Werfverslag 13

Vergadering van 20/05/2017

2807.15.STR

betreft.: **Gevelrenovatie**
projectlocatie: Zeedijk 341, 8430 Middelkerke

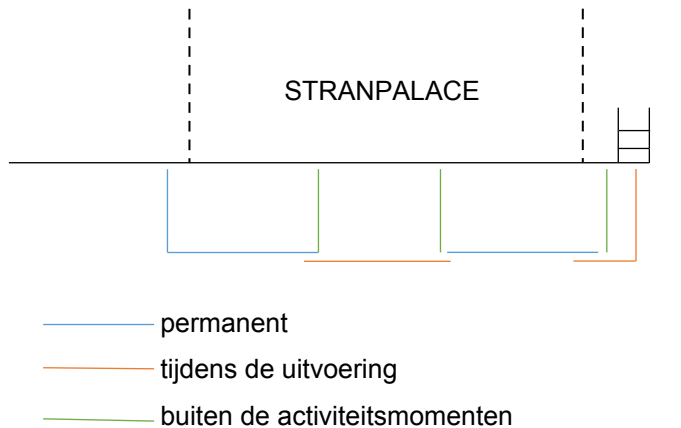
1. Afscherming ramen met gewone PVC-folie, waait weg.
 Verkleven op het kader, durft men niet uit vrees schade te veroorzaken bij het verwijderen van de lak.
 Dezelfde vrees bestaat er tegenover gespoten folie.
 Bij het afslijpen worden op de betrokken verdieping de ramen afgeschermd met zware PVC-flie die ook als wateropvangbak fungeert. Het water wordt weggepompt met een dompelpomp.
2. Bij het afslijpen van het beton, is er tot hiertoe geen conflict met vrijkomende wapening.
3. De riolering onder afdek gelijkvloers, welke van links naar rechts verloopt, werd aangepast door de huidige buis te verhogen.
4. Het latwerk in functie van de bevestiging van de balkonplafonds is grotendeels afgewerkt. Dit werd uitgevoerd met 5 mm helling naar buiten (in functie van een passende vocht begeleiding).

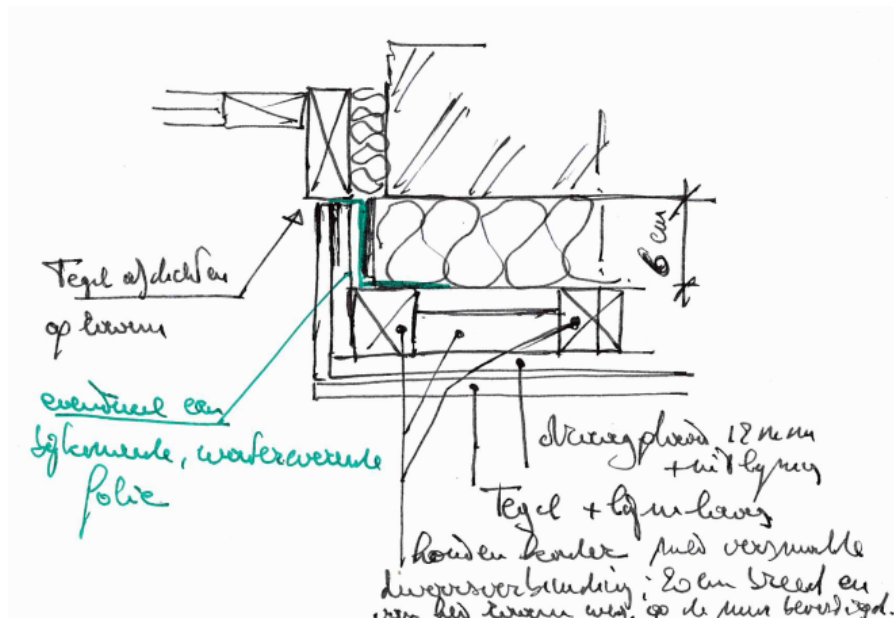
2. Detailtekeningen gevelafwerking werden voorgelegd. Volgende aanpassingen dringen zich op:

- aansluiting op aanliggende constructie: steeds compriband voorzien, niet opspuiten;
- toegang lucht voorzien + evacuatie;
- passende verwerking EPDM voorzien + drainage;
- hoeken – tegels recht op recht afwerken.

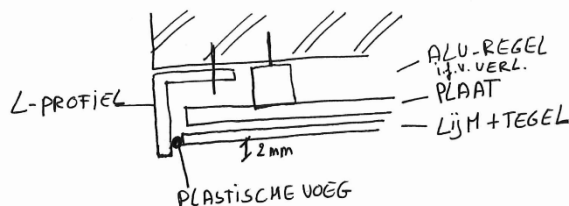
7. Open vraag: is het, gezien de werken, geen opportuniteit om het lenteel boven het schuifraam te isoleren?
